ラフター・オルター旋回角度検出器不具合品混入に係わる交換工事の件

旋回角度検出器部位の交換

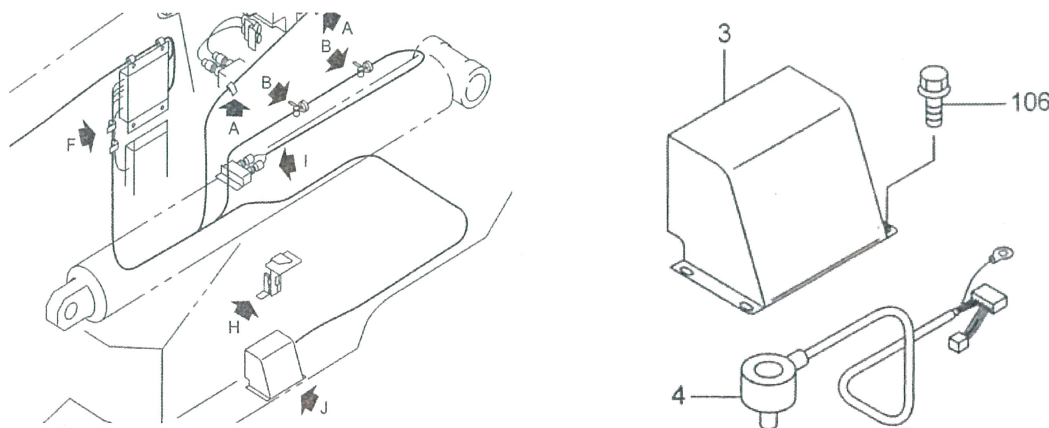
当社製品のラフター・オルタークレーンに搭載している旋回角度検出機器(エンコーダー)に不具合品が混入している可能性があり、サービスニュースを発行し周知致します。

不具合の事例として、クレーン作業中に旋回角度の検出をしなくなることがありました。

当該機を確認したところ、エンコーダー内部の旋回角度を検出するセンサー部に不具合があることが判明しました。

今回限定された期間に製作された車両の中に、センサー部分に不具合があるエンコーダーが搭載された可能性があります。

当社の全国各支店、営業所担当サービス員・営業部員及び当社サービス工場の担当者から該当します車両を保有するお客様に連絡を致します。連絡があった車両のエンコーダーについて部品の交換工事を実施しますので、お客様を担当する弊社サービス工場に車両の入庫をお願いします。

交換標準作業時間は、2時間です。
